**SESIÓN EXTRAORDINARIA DO PLENO DA CORPORACIÓN DO DÍA 4 DE  
XUÑO DE 2008**

**2º Alegación ao “proxecto de trazado e estudo de impacto ambiental da obra: Vía Ártabra. Treito: AC-221 (polígono de Cambre)-autoestrada AP9- autovía A6”**

Aprobar o documento de alegación ao “proxecto de trazado e estudo de impacto ambiental da obra: Vía Ártabra. Treito: AC-221 (polígono de Cambre)-autoestrada AP9-autovía A6” que literalmente se transcribe a seguir:

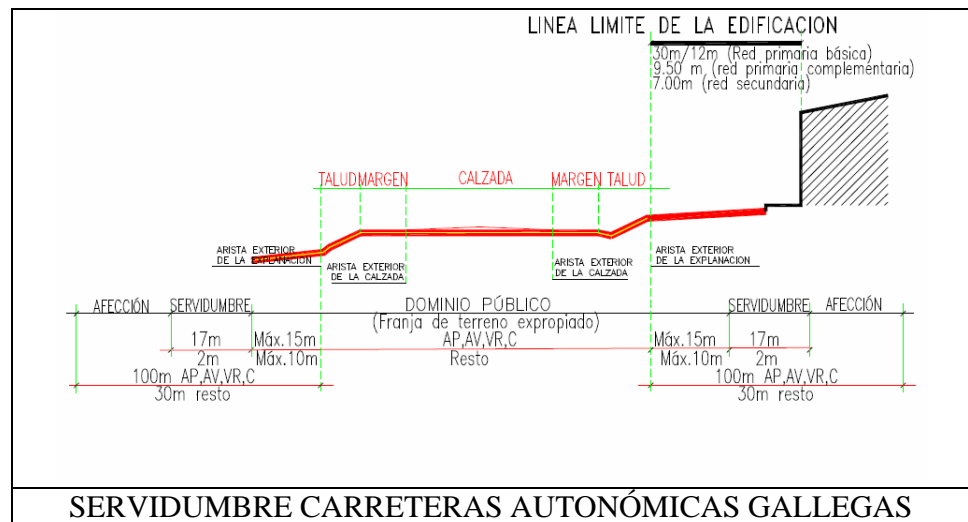
3. En todos os antecedentes do Plan Viario falábase de Vía Rápida ou Estrada Convencional, pero nunca de Autovía, (Tal e como aparece reflectida na Resolución do 9 de setembro de 2004, da Dirección Xeral de Obras Públicas, pola que se fai público o acordo do Consello da Xunta de Galicia pola que se aproba definitivamente o plan denominado Plan sectorial da rede viaria da Coruña, Arteixo, Culleredo, Cambre, Oleiros, Sada e Bergondo como plan sectorial de incidencia supramunicipal para os efectos previstos na Lei 10/1995, do 23 de novembro, de ordenación do territorio de Galicia. (DOG 183, 20 de setembro de 2004) “O planeamento de Cambre deberá incluír unha solución para este trazado, con características de VR-80 entre o Polígono e a AP-9, e de C-80 e accesos controlados entre a AP-9 e a A-6.”), polo que se propón que se manteña o ditado nesa resolución, é dicir NON A UNHA AUTOVÍA E SI A UNHA ESTRADA CONVENCIONAL OU VÍA RÁPIDA entre 80 e 100 km/h, tal e como vén do tramo de Oleiros, aprobado mediante anuncio do 22 de febreiro de 2008, da Dirección Xeral de Obras Públicas, publicado no DOG N° 48 venres, 7 de marzo de 2008, respecto do documento presentado en data 22 de decembro de 2006, pola Subdirección Xeral de Estradas da DIRECCIÓN XERAL DE OBRAS PÚBLICAS da CONSELLERÍA DE POLÍTICA TERRITORIAL OBRAS PÚBLICAS E TRANSPORTES, denominado “proxecto de trazado e o estudo de impacto ambiental da denominada Vía Ártabra. Treito: porto de Lorbé-AC-221 (polígono de Cambre). (Crave AC/04/156.00). Anuncio DOG 28 de decembro de 2006. No que o trazado, aínda formando unha actuación única, dividiuse en varios viais:

**O cambio de tipoloxía de vía significa maiores afeccións.** Os veciños de Cambre son os máis prexudicados, polo que se plantexa volver á tipoloxía de Estrada Convencional como así se aprobou no acordo plenario de data 23 de febreiro de 2006.

**O cambio de Autovía a Carretera Convencional, significa poderse adaptar máis á topografía do medio natural, xa que esta última tipoloxía permite unhas maiores pendentes lonxitudinais e uns radios máis pequenos en planta.**
